1 街並みと調和した護岸の修景等について

パラペットの修景方法について

1-2天端の段差について

2 まちと川を結ぶアクセス整備

パラペットの見え方(景観特性) 新設と補修区間の違い

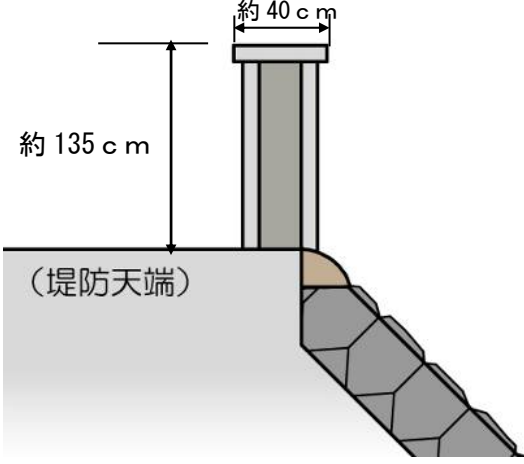
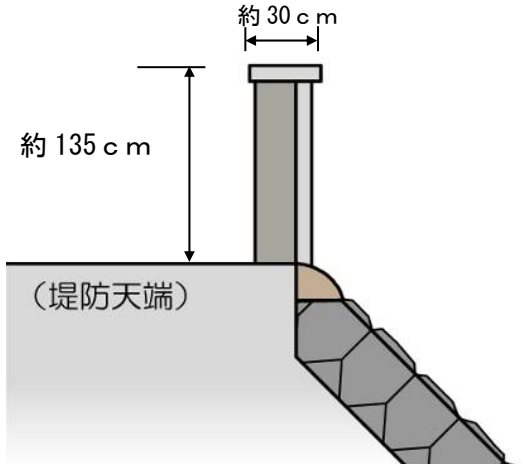
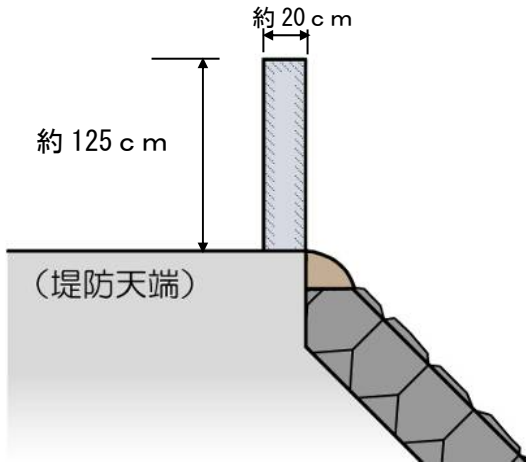
- パラペットは、できるだけ低く、薄くすることで、堤防天端から北上川を望むことができるような構造を検討してください。
- パラペットをコンクリートとした場合は、表面処理や色彩に配慮して、護岸との調和に努めてください。

- 整備後、新設・補修区間において不連続・違和感のないような修景する必要がある。
- 大金をかけて、さらに、眺望を阻害するものを造るべきではない。
- 景観面からいうと自然石パネルが一番いい。

- * 既設と新設のパラペットが不連続な印象を与える(統一感のない景観となる)
- * 河川構造物として、護岸(1:1.0)とパラペットとの調和・一体感が求められる

- * パラペットは歩行空間に接しており、老朽化による汚れが目立つ対象となる
- * 歩道の段差を解消(天端道路の嵩上げ)することで、結果的にパラペットの高さを抑えることが可能となり、北上川への眺望を確保することができる

(パラペットの修景案比較)

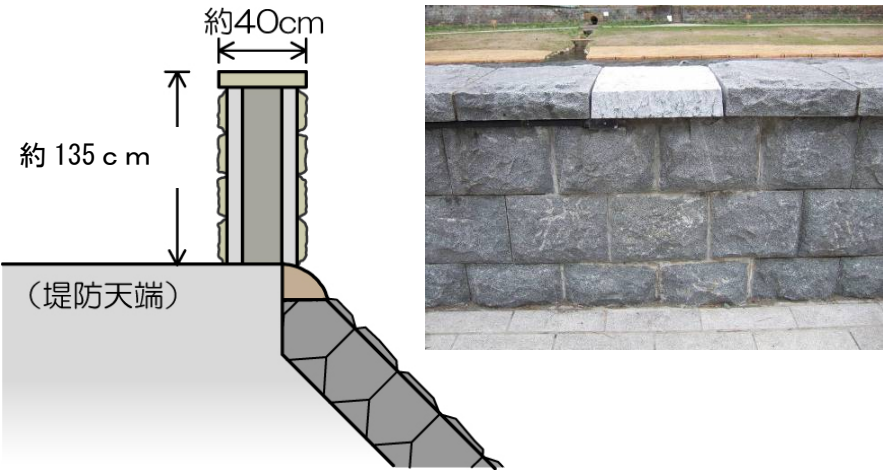
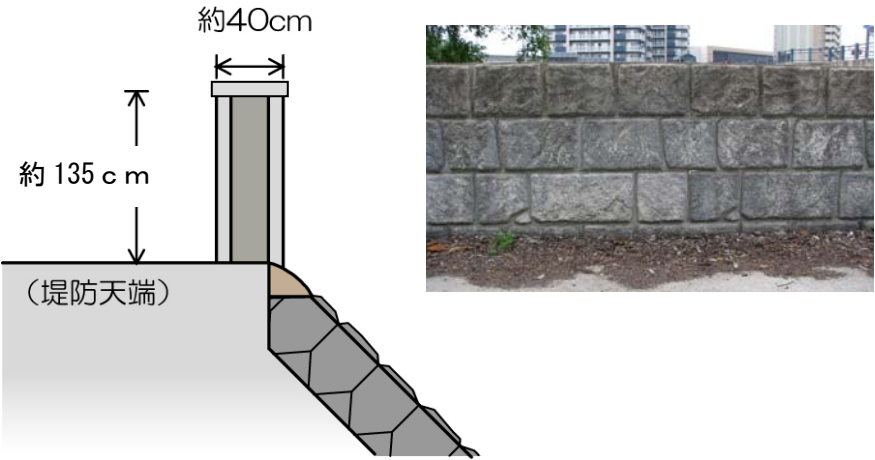
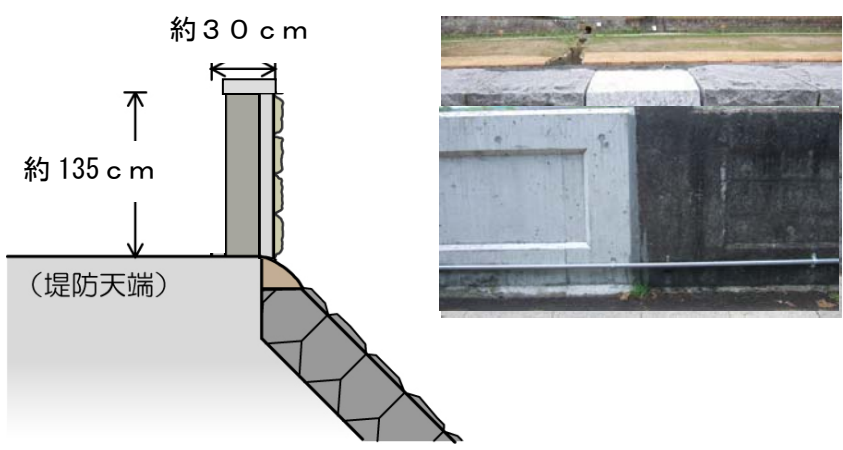
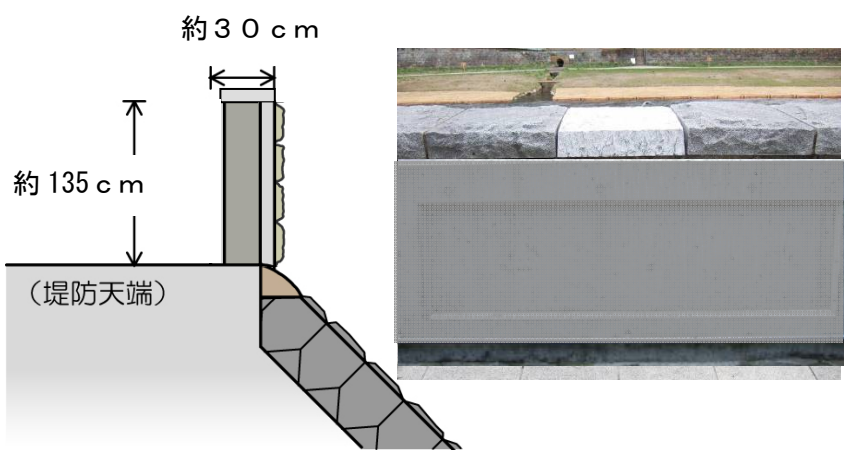
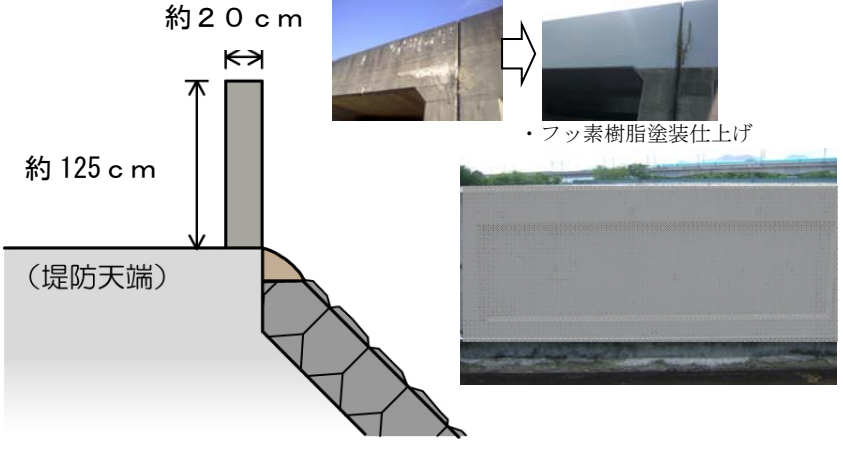
①-1. 自然石パネル	①-2. 化粧型枠 (自然石風)	②-1. 片側のみ自然石パネル
フォトモンタージュ	 <p>全て自然石で統一する</p>	 <p>自然石風型枠で調和に配慮。</p>	 <p>川側のみ自然石パネル、川側からの調和に配慮。</p>
断面図・整備イメージ	 <p>約40cm 約135cm (堤防天端)</p>	 <p>約40cm 約135cm (堤防天端)</p>	 <p>約30cm 約135cm (堤防天端)</p>
新設・補修区間との調和	<p>新設・補修区間で同様の手法を用いることが可能である。</p> <p>○</p>	<p>新設・補修区間で同様の手法を用いることが可能である。</p> <p>○</p>	<p>側面に貼り付けるため、新設・補修区間で同様の手法を用いることが可能である。 天端側からの見えに対して、新旧区間の不連続感を与えることが想定される</p> <p>△</p>
抑える 高さ、厚みを極力	<p>高さ+10cm、厚さ+20cmともに大きくなる。</p> <p>×</p>	<p>高さ+10cm、厚さ+20cmともに大きくなる。</p> <p>×</p>	<p>両面に比べ薄くなるが、何も貼らない案に比べ劣る。</p> <p>△</p>
性を意識した修景 街並みとの調和・経済	<p>経済性に劣るが、護岸の自然石と調和し、重厚感のある景観が形成される。 基本的に剥がれ以外はメンテナンスフリーである。 150,000円/㎡(両面)</p> <p>△</p>	<p>自然石パネルに比べ護岸との調和に劣る。 60,000円/㎡(両面)</p> <p>△</p>	<p>片側みの修景では、自然石がパネル(貼り物)であることを自ら示すこととなり、構造物本来の構造美が失われる(ニセモノのイメージ)。 75,000円/㎡(両面)</p> <p>×</p>
総合評価	<p>北上川上流・中津川の連続性、重厚感のある景観が形成されるが、高さや厚みが増すこと、他案に比べ高価となる。</p> <p>△</p>	<p>自然石パネルに比較してコストを押さえた修景であるが、高さや厚みが増すこと、護岸との調和では劣る。</p> <p>△</p>	<p>川側の修景を意識し、両側への修景よりも厚みを抑えた手法であるが、ハリボテのイメージと天端側の不連続感の解消が求められる。</p> <p>△</p>

②-2. ②-1+片側塗装 (自然石に合わせた色)	③. 塗 装 (自然石に合わせた色)
フォトモンタージュ	 <p>川側のみ自然石パネルを張る。川側からの景観は自然石パネルと同じ。</p>	 <p>柱と天端の凹凸を活かし、塗装ののっぺり感を軽減させる</p>
断面図・整備イメージ	 <p>約30cm 約135cm (堤防天端)</p>	 <p>約20cm 約125cm (堤防天端) ・フッ素樹脂塗装仕上げ</p>
新設・補修区間との調和	<p>新設・補修区間で同様の手法を用いることが可能である。</p> <p>○</p>	<p>新設・補修区間で同様の手法を用いることが可能である。</p> <p>○</p>
抑える 高さ、厚みを極力	<p>両面に比べ薄くなるが、何も貼らない案に比べ劣る。</p> <p>△</p>	<p>パラペットそのものの高さ・厚みであり、極力抑えた案といえる。</p> <p>○</p>
性を意識した修景 街並みとの調和・経済	<p>片側のみの修景では、自然石がパネル(貼り物)であることを自ら示すこととなり、構造物本来の構造美が失われる(ニセモノのイメージ)。</p> <p>83,000 円/m²(両面)</p> <p>×</p>	<p>自然石に合わせた色、またはカラーコンクリートを用いて自然石護岸との調和を図る。</p> <p>16,000 円/m²(両面) *おおよそ、15年に1度塗装必要。</p> <p>△</p>
総合評価	<p>川側の修景を意識し、両側への修景よりも厚みを抑えた手法であるが、ハリボテのイメージの解消が求められる。</p> <p>△</p>	<p>新設・補修区間との調和、高さ、厚みの抑制においては良案であるが、おおよそ、15年に1度塗装が必要。</p> <p>○</p>

- パラペットの 신설・補修区間と調和を図る
→整備後、新設・補修区間において不連続・違和感のないような修景手法とする（修景手法の統一）
- 高さ、厚みを極力抑える
→治水上必要な高さ・厚さを確保しつつ、天端道路からの北上川の眺望を楽しむことができるよう高さ・厚みは極力抑えた構造とする（必要最小限の構造）
- 街並みとの調和、経済性を意識した修景
→街並みとの調和、経済性を意識した修景とする。

新設区間の天端状況
パラペット高 94cm 段差なし

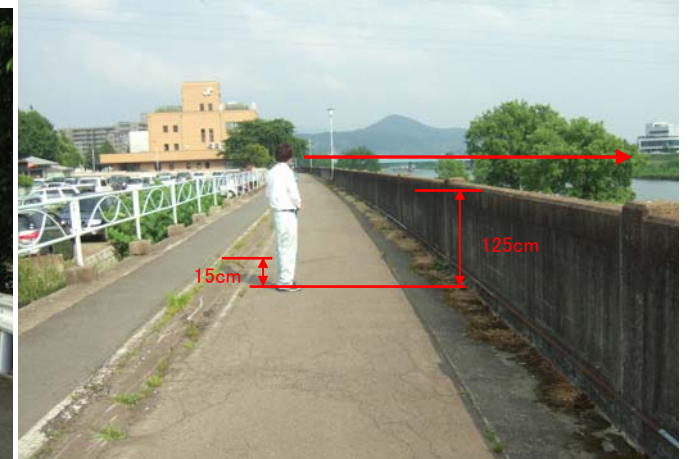
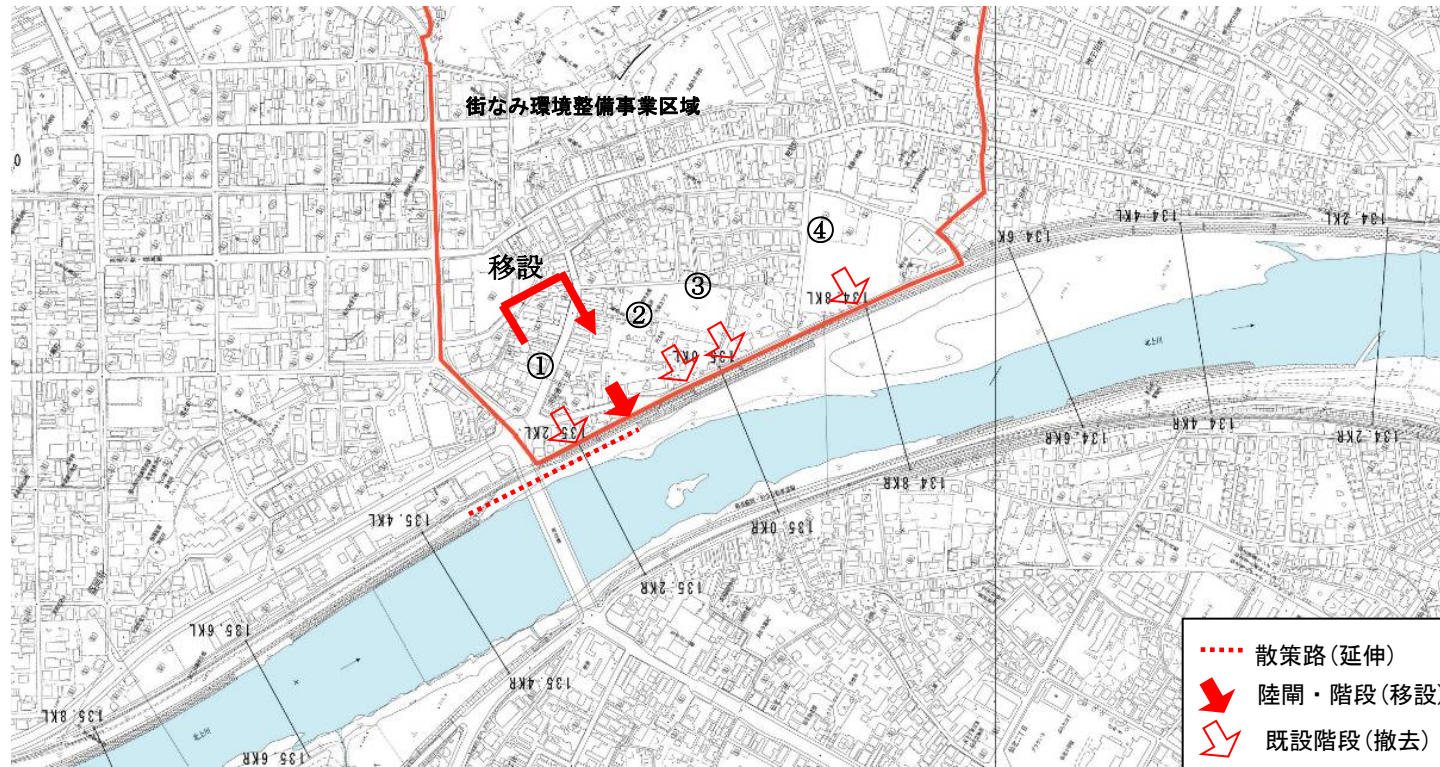
- 盛岡市が市道敷地として占有している。
- 占有工作物は、「ガードパイプ、ガードレール、街路灯18基、車止め柵8基」。
- 新設区間は段差なし。堤防天端の補修区間には10cm~25cm程度の段差があるが、段差理由及び時期については不明である。
- 自転車等走行にあたって、段差があるのは危険である。
- 排水の状況が悪くコケ類が繁茂している。水が堤防に浸透し、堤防の弱体化が懸念される。

利用上の安全性確保のため段差の解消が必要

- 堤防の機能上、天端の排水状況が悪いのは好ましくない。よって、河川管理者が段差解消のため天端舗装を実施。
- 天端嵩上げによって、街路灯の配線撤去・再設置が必要となるため、占有者である盛岡市と協議。

* 歩道の段差を解消(天端道路の嵩上げ)することで、結果的にパラペットの高さを抑えることが可能となり、北上川への眺望を確保することができる。
